KRETINGOS RAJONO SAVIVALDYBĖS ADMINISTRACIJA

DĖL APKLAUSOS SĄLYGŲ PAAIŠKINIMO

Informuojame, kad į Kretingos rajono savivaldybės administraciją kreipėsi tiekėjai dėl mažos vertės pirkimo skelbiamos apklausos būdu „Kretingos miesto Plungės ir Kauno gatvių lietaus nuotekų sistemos projektavimo ir įrengimo darbai“ (toliau – Apklausa), su prašymu atsakyti į klausimus:

Lietaus Karal. Sub. (Komunikacija) Nr. 30 321 KORTELE
Kietinga (Miestas) Melioratorių (Gatvė) 18-B-7 (Planšto nomenklatūra)

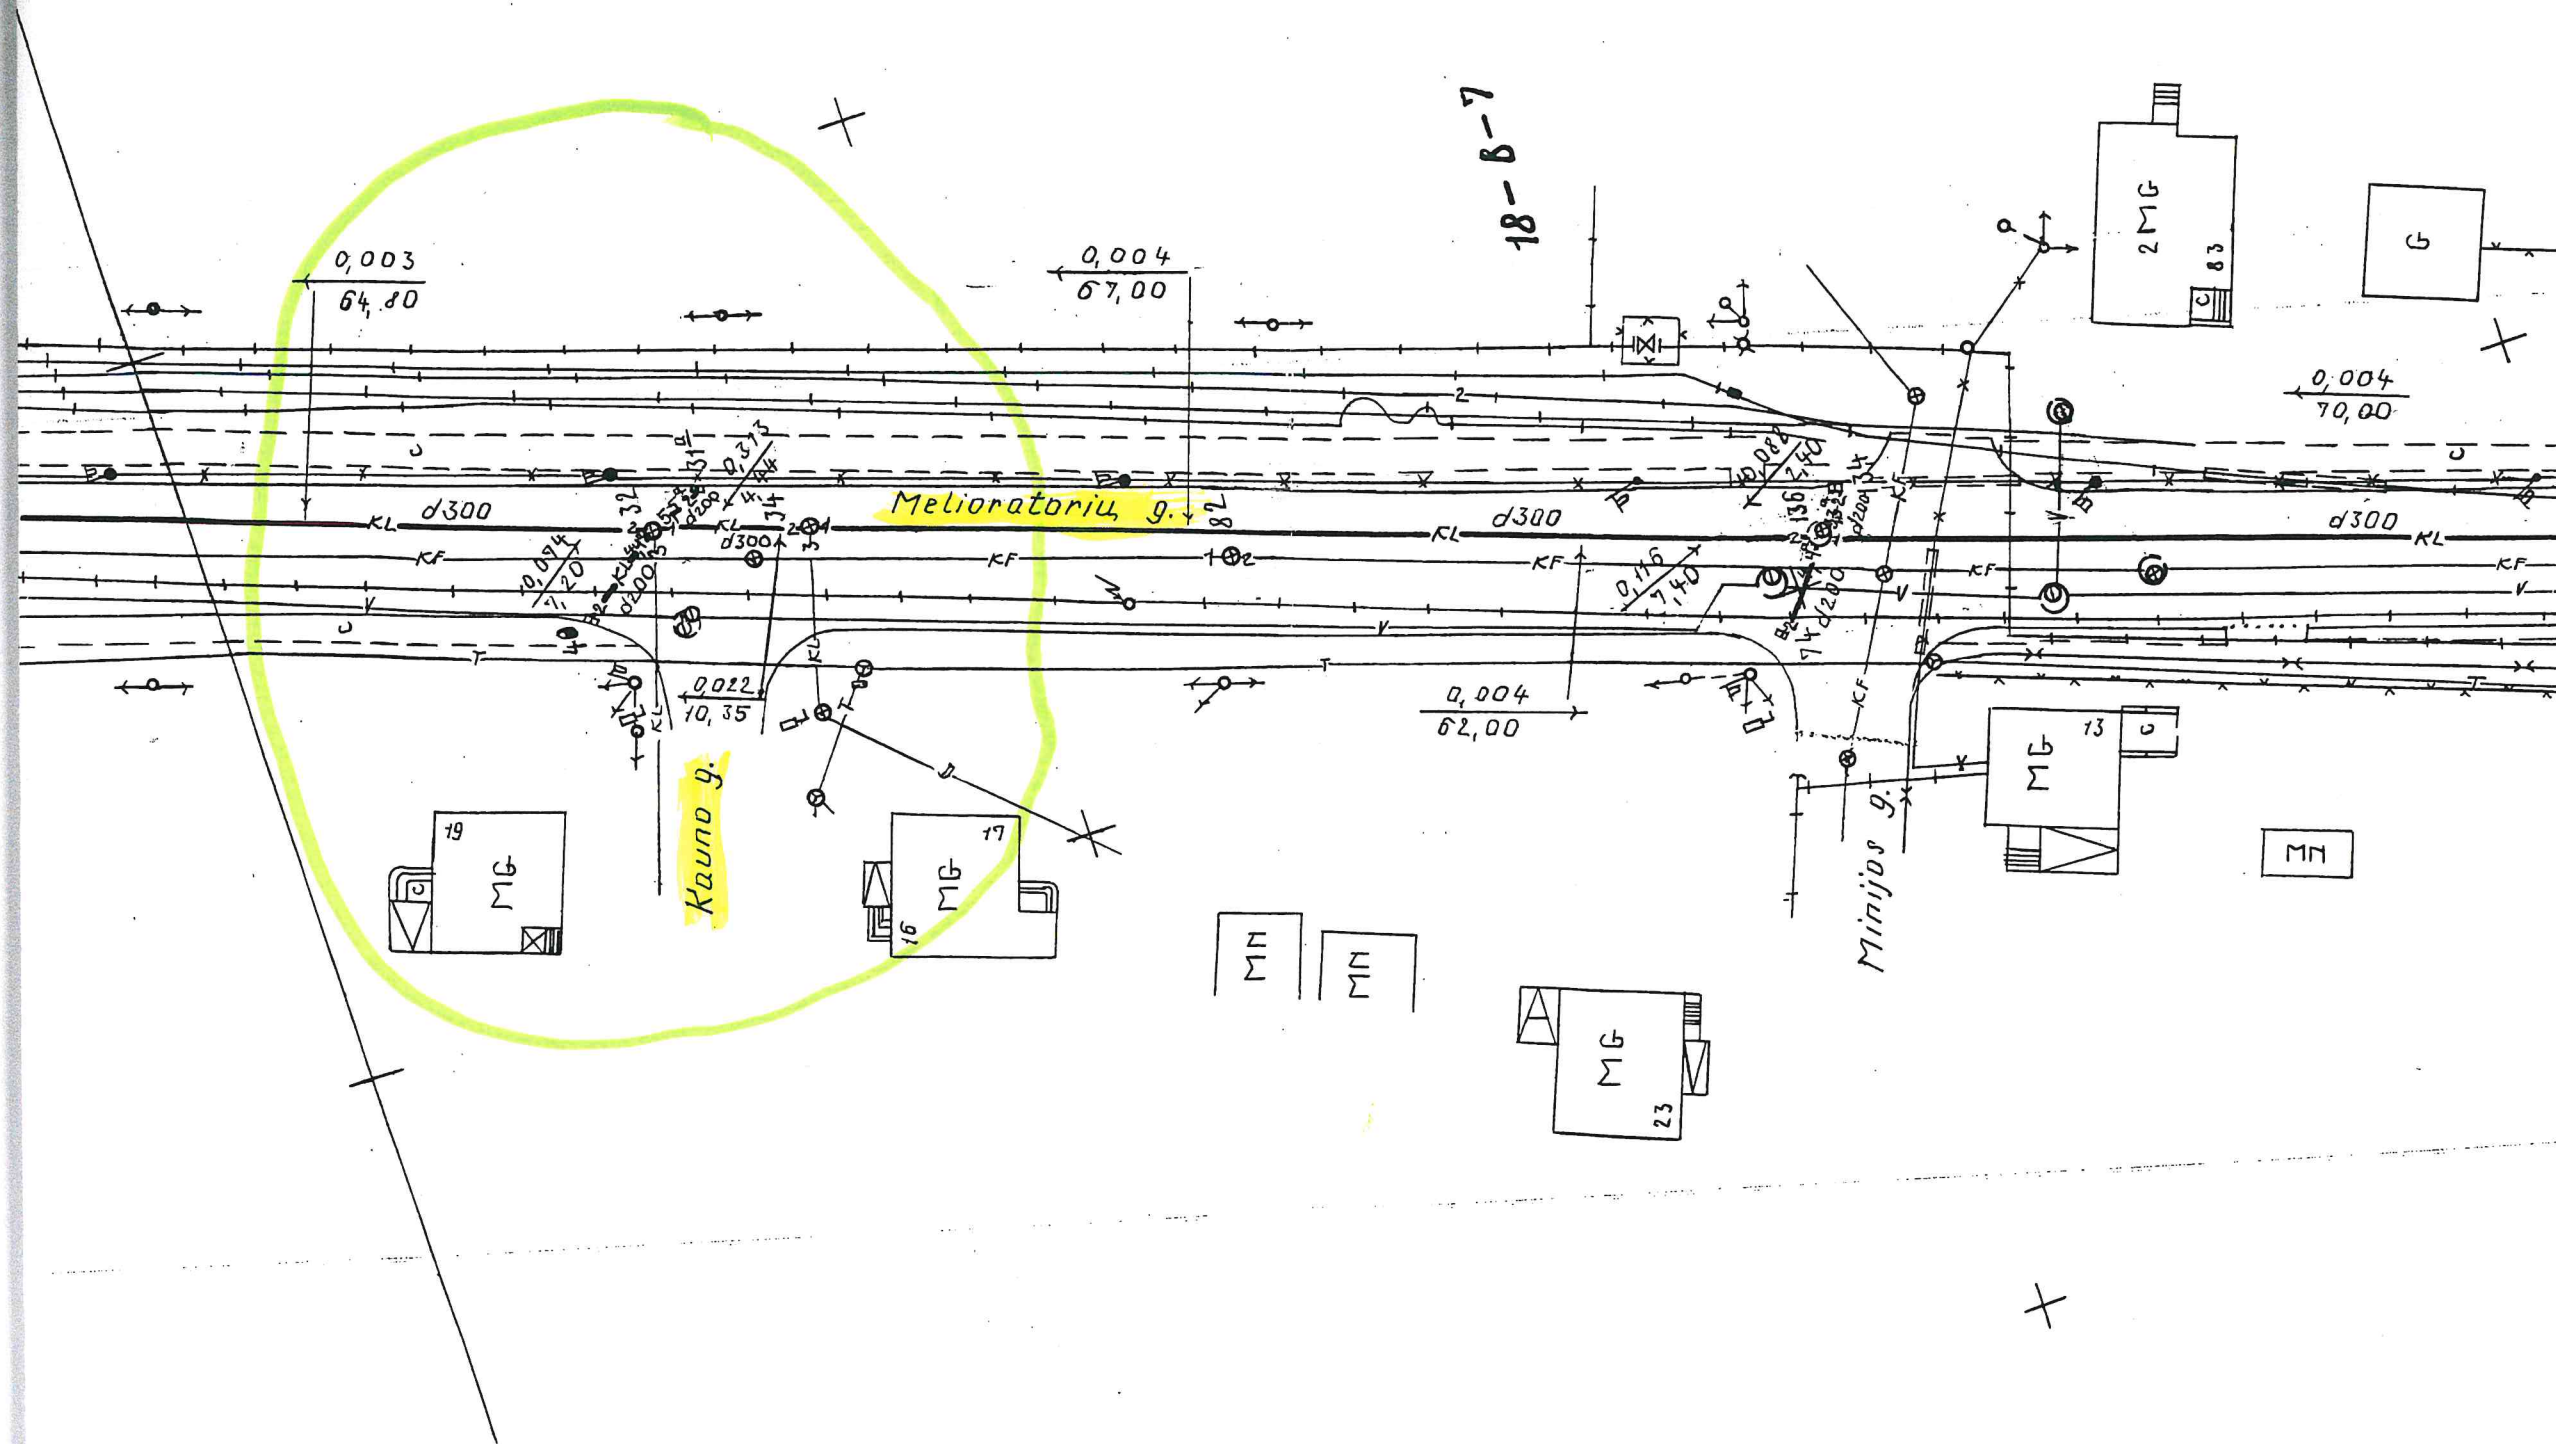
3.	Kad galėtume teisingai įvertinti reikalingus kiekius, prašome patikslinti: Ar yra žinomos pasijungimo vietos ir koks gylis?	Pridedama archyvuose rasta Kauno g. pasijungimo į Melioratorių g. šulinio kortelė Nr. 30 (321), šulinio gylis nurodytas kortelėje. Kartenos g. ir Minijos g. sankirtoje
